調整会開催請求書

開発事業の名称		武藏野赤十字病院施設整備事業(改築・改修工事)	
開発区域の 場所	地名 地番	武藏野市境南町1丁目10番2他	
	住居表示	武藏野市境南町1丁目26番	
請求の理由		別紙参照	
この請求に 係る連絡先	氏名	[REDACTED]	
	住所	武藏野市境南町1 [REDACTED]	
	電話番号	[REDACTED]	[REDACTED]

調整会請求の理由

5. 緑地及び公園等計画図

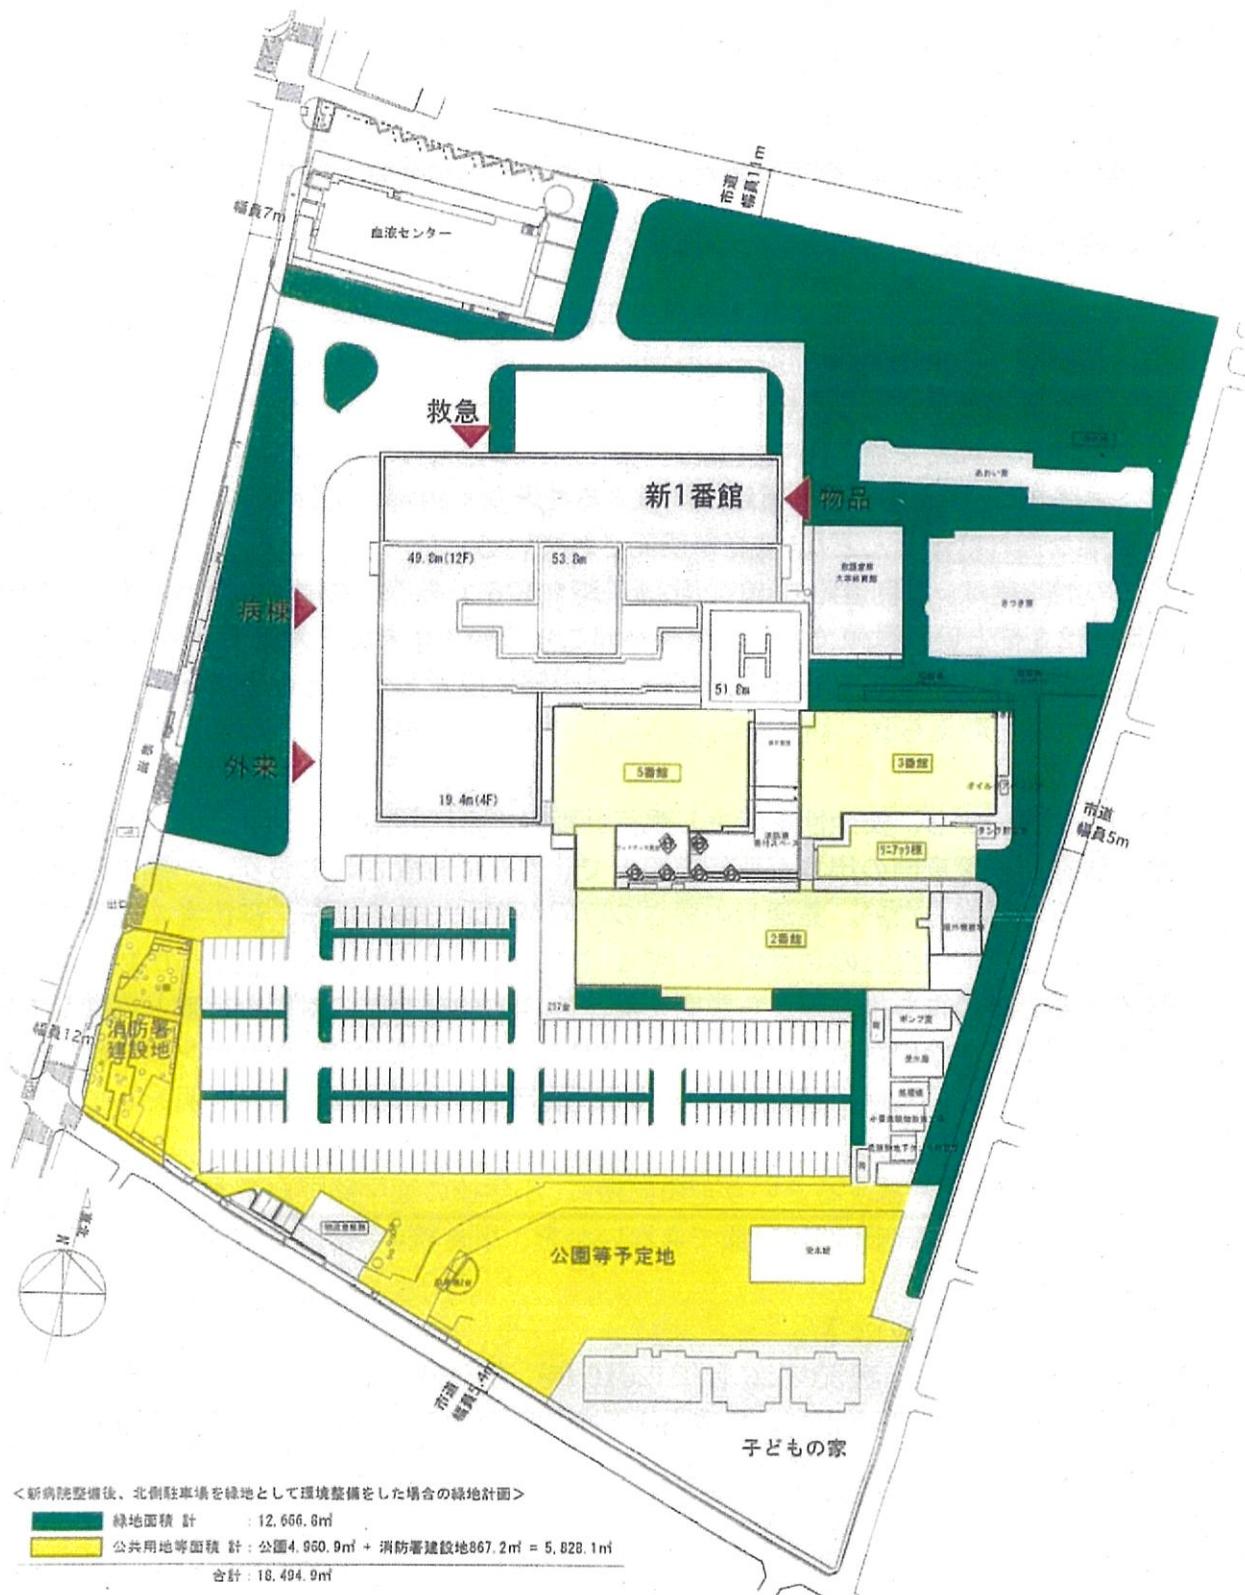
●今現在、一般車両の出口が西側道路上で北寄りに設置されており、一概に見通しが悪いというのは当らない。見通しの悪さの原因が樹木であるなら、歩行者の視認を妨げると思われる歩道中央上のヒマラヤスギ 1 本（当該ヒマラヤスギを含む 10 数本は管理緑地であると緑のまち推進課から説明を受ける。）の伐採などの対応を行政と協議していただくことができないかについて、また、2016 年 6 月説明会時、血液センター南に出入り口が設定されていたが、当時はどのような対応予定だったのか、補足説明をしてほしい。

上記①②の安全性を考慮するという理由同様に、小学校の通学路である北側歩道の安全性を考慮し、出入り口を西側道路に設置できないかを、引き続き検討いただきたい。
